Fra: Sandra Aleksejeva <sa@ardarealplan.no>
Sendt: onsdag 1. mars 2017 14.34
Til: Kjersti Møllerup Subba
Kopi: Kari Johannesen; Berit M Eskeland; Ingrid Raniseth; Harry Finseth; kjerstim.subba@asplanviak.no
Emne: SV: Danielsen skule
Vedlegg: 11041_skisse_Danielsen skule_25_01.03.2017_A2.pdf

Vedlagt finner du en skisse til reguleringsplan for Danielsen skule. Jeg har skissert en forskyving av Mjåtveitvegen mot sør, ca.1.5m på det bredeste sted.

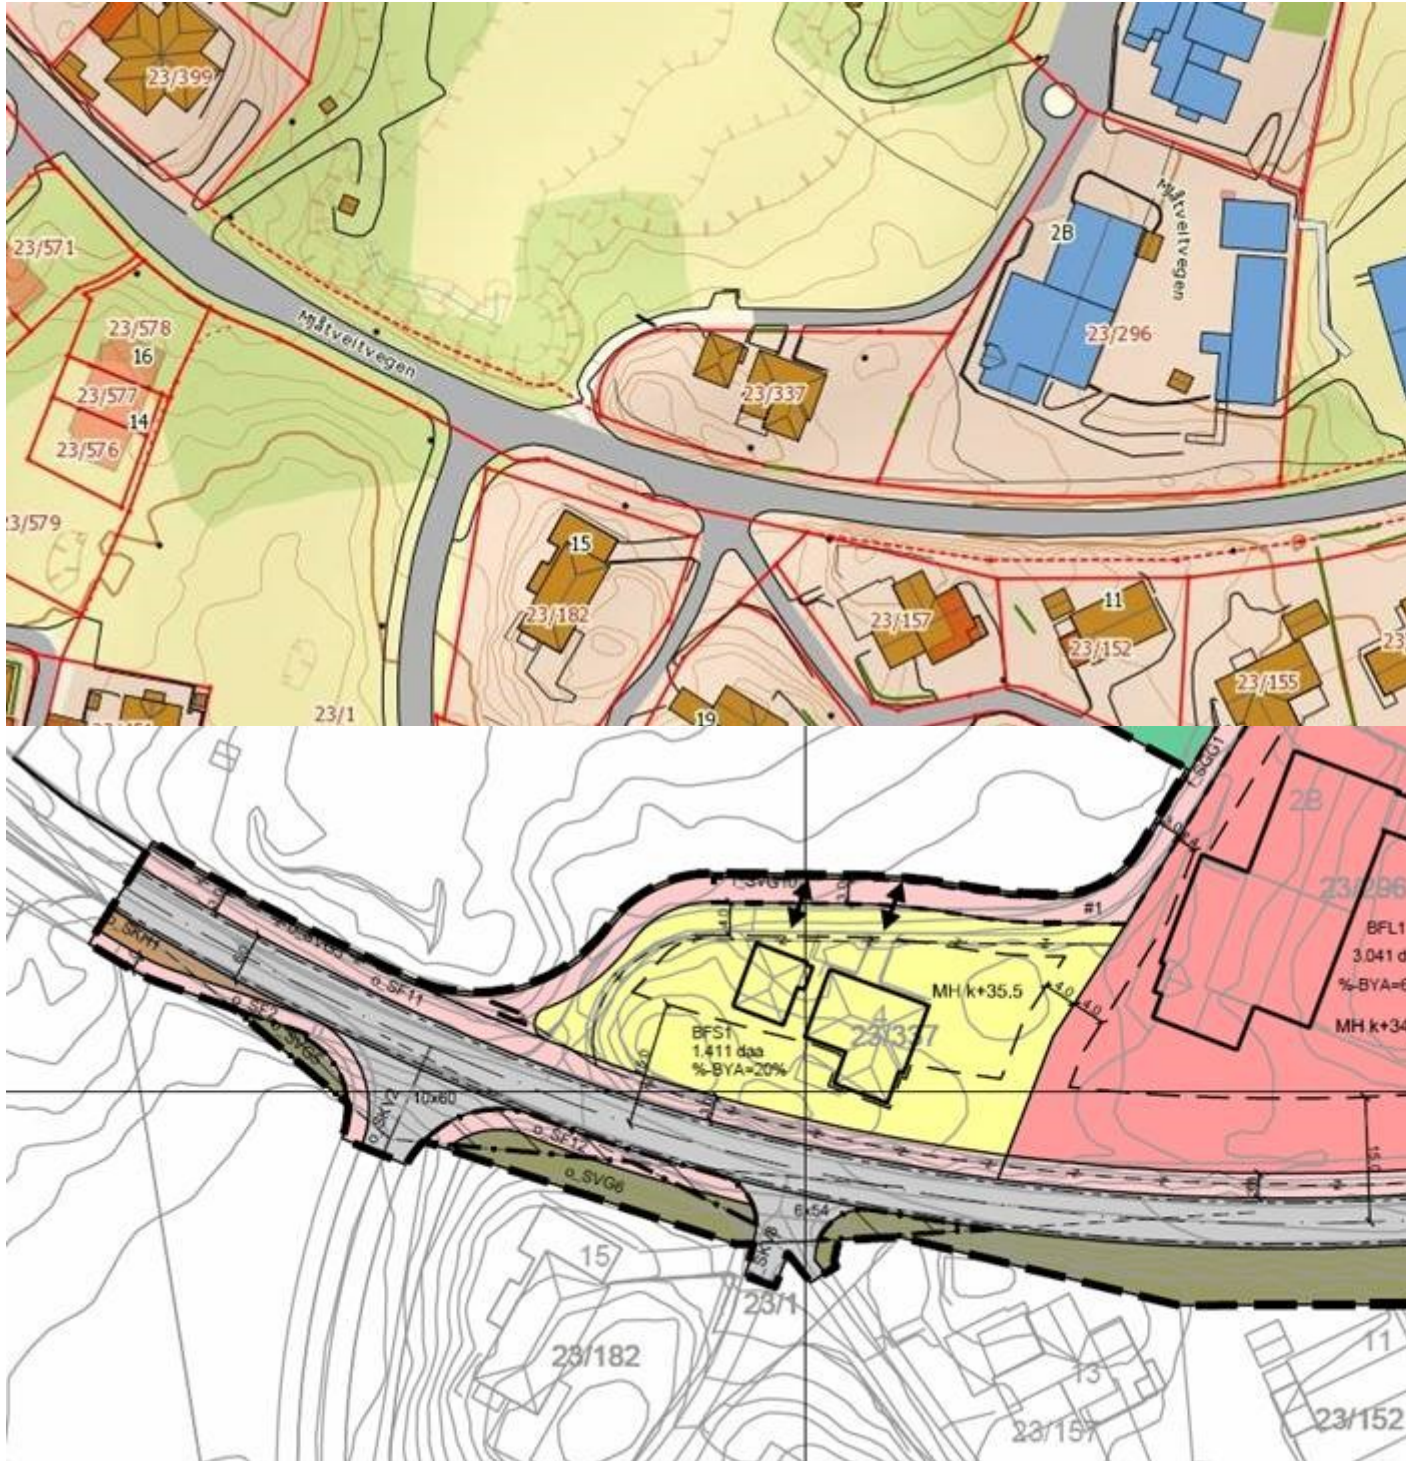
Kommunen ønsker som kjent at det ses på muligheten av en forskyving av Mjåtveitvegen mot sør, for å minske inngripen i boligeiendommen 23/337. Sandra og jeg diskuterte at det er ikke så mye rom for det i området der det kommer ned to avkjørslers, vis-a-vis bolighuset på bnr.337. Dette fordi disse veiene går forholdsvis bratt ned mot vegen, og en forskyving av Mjåtveitvegen sørover her vil gjøre denne situasjonen verre. Her er det kun en mindre forskyving som er aktuell. Videre vestover er det mer rom for å trekke vegen sørover. Slik jeg har forstått det skal avkjørselen til Løypetona og de anlagte fortauene langs denne uansett graves opp i forbindelse med arbeid kommunen nå gjør.

Jeg er enig med Sandra i at linjeføringen på hovedvegen må ivaretas her, og at en forskyving raskt vil kunne føre til at vegen må forskyves over en større strekning for å «hente inn igjen» forskyvingen / holde en tilfredsstillende linjeføring. Det er derfor mulig at en slik forskyving vil få ganske store konsekvenser for hele vegsystemet videre vestover. Det jeg da tenker kunne være greit å få en tilbakemelding på er om det er mulig å få til litt mer rom mot boligeiendommen ved å begynne en forsiktig forskyving av senterlinjen lenger øst f.eks i området ved grensen mellom bedehuseiendommen og skoleeiendommen, og at senterlinjen kunne «hentes inn igjen» ved avslutningen av planen i vest. For å kjapt kunne se om det er noe å hente på dette, vil jeg foreslå at dere først bare ser på muligheten av forskyving av senterlinjen. Så kunne dere sendt den over til oss

lik at vi kunne tatt en vurdering på om det er ønskelig å justere planforslaget i henhold til det? Jeg tenker det er viktig å «kna» litt på dette, siden det kan bety litt å få litt ekstra areal å gå på mot boligeiendommen for å få plass til både fortau, grøft og skjæring.

Viser til plankart oversendt til gjennomsyn.

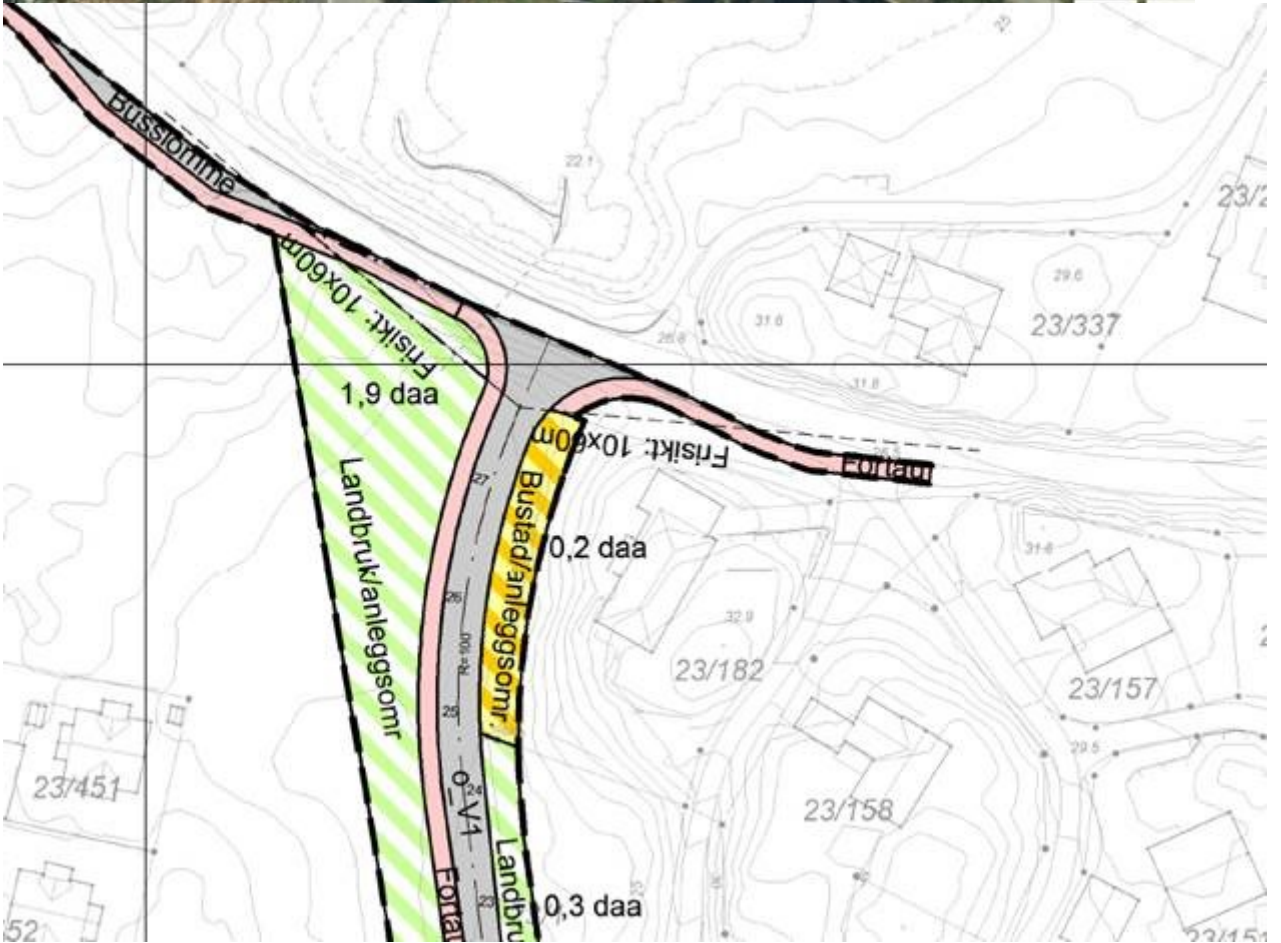
Kommunen ønsker framleis at de prøver å få trekt Mjåtveitvegen noko sørover, sjølv om dette vil få innverknad på gjeldande reguleringsplan i området. Dette for å ikkje kome for tett på huset på gnr. 23, bnr.337. Krysset som er etablert på sørsida vil uansett bli endra på i samband med arbeid kommunen skal gjere på strekningen, og det er ønskeleg då at arbeidet som vert gjort vil vere i samsvar med ny reguleringsplan for Danielsen skule.

Vi har på grunn av sjukdom ikkje fått heilt avklart bredden på fortau forbi bustadtomten, men eg tenkjer at 2,5 m fortau og 1 meter anna vegareal kan vere eit utgangspunkt for å vere sikker på at vi har tilstrekkelig areal til grøft og skjering. Om nødvendig kan det leggest til eit føresegningsområde som seier at nærmare avgrensing mellom anna vegareal og bustadareal skal avklarast ved gjennomføring av tiltaket.
